Société Eoliennes Offshore du Calvados

DEMANDE DE DEROGATION ESPECES PROTEGEES

MEMOIRE EN REPONSE A L'AVIS DU CONSEIL NATIONAL DE LA PROTECTION DE LA NATURE

LE 25 SEPTEMBRE 2023

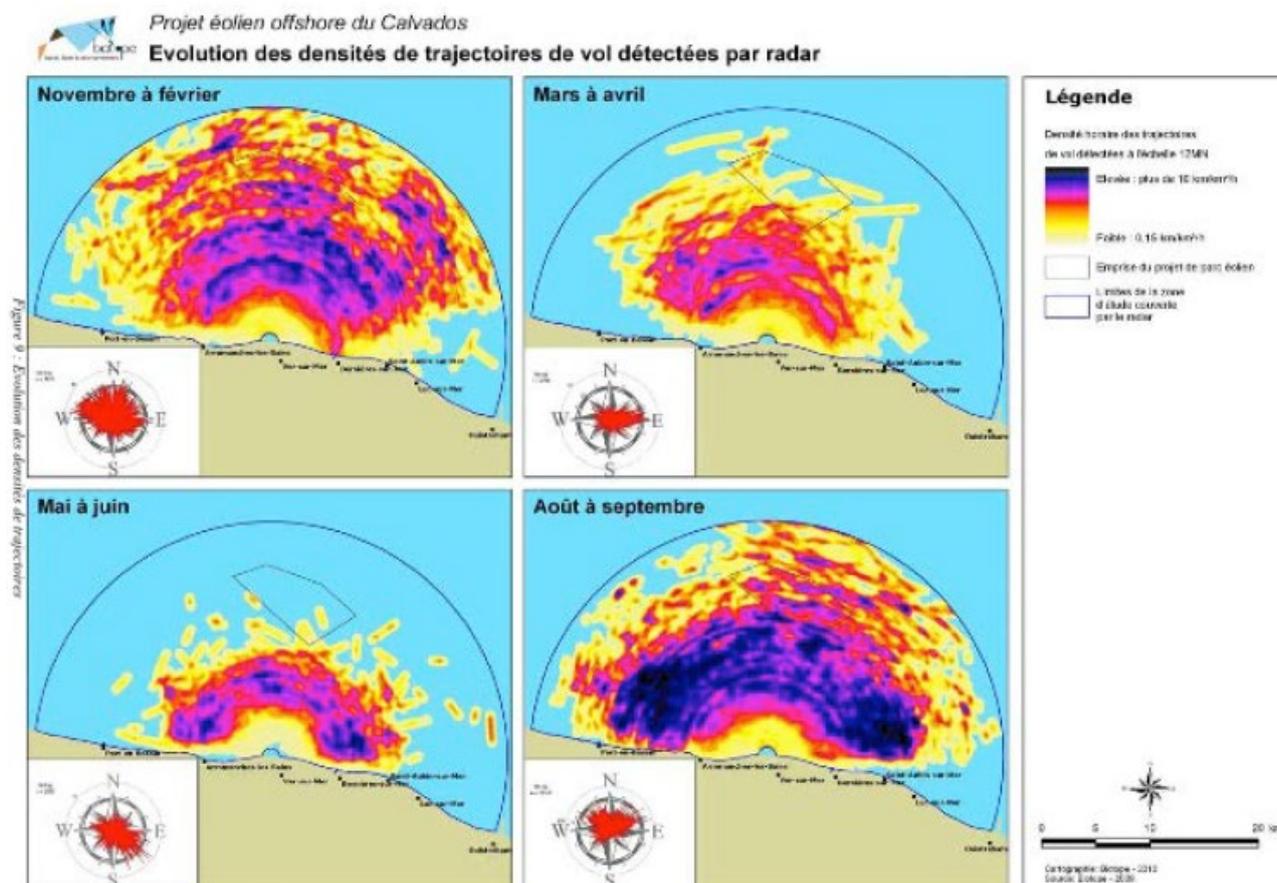
Néanmoins, les résultats spécifiques de cette étude radar ne sont pas présentés en détail dans la section 7.4.5.3.2 qui présente l'état initial de chaque groupe et espèces d'oiseaux dans les aires d'études du projet. En effet ces résultats fournissent uniquement des tendances générales concernant la migration dans les aires d'études du projet, sans précision sur les effectifs des espèces en particulier. Néanmoins, ces résultats ont bien été considérés pour évaluer les enjeux des espèces dans les aires d'étude du projet.

Les données issues de l'étude radar sont donc prises en compte et présentées dans la « Synthèse des études ornithologiques menées entre 2008 et 2010 par le Groupe Ornithologique Normand et Biotope - projet de parc éolien en mer au large de Courseulles-sur-Mer (Calavados) » (Morel, 2013, et reprises ci-dessous:

« Les suivis radar ont montré que, d'une manière générale, le flux diurne est supérieur au flux nocturne (45 trajectoires/heure contre 36 trajectoires/heure), ce qui est conforme à la situation observée sur d'autres sites côtiers mais contraire à la tendance sur des sites terrestres. La nuit, les mouvements sont relativement faibles, hormis en novembre et février et dans une moindre mesure en août (périodes de migration).

L'activité semble plus importante dans le secteur côtier. Les mouvements dominants sont plutôt diffus. Ils correspondent à l'activité de pêche des fous et laridés ainsi qu'aux mouvements d'oiseaux liés aux bateaux de pêche. Les mouvements migratoires ont été observés soit le long de la côte (axe est / ouest) soit au large (axe sud ouest / nord est).
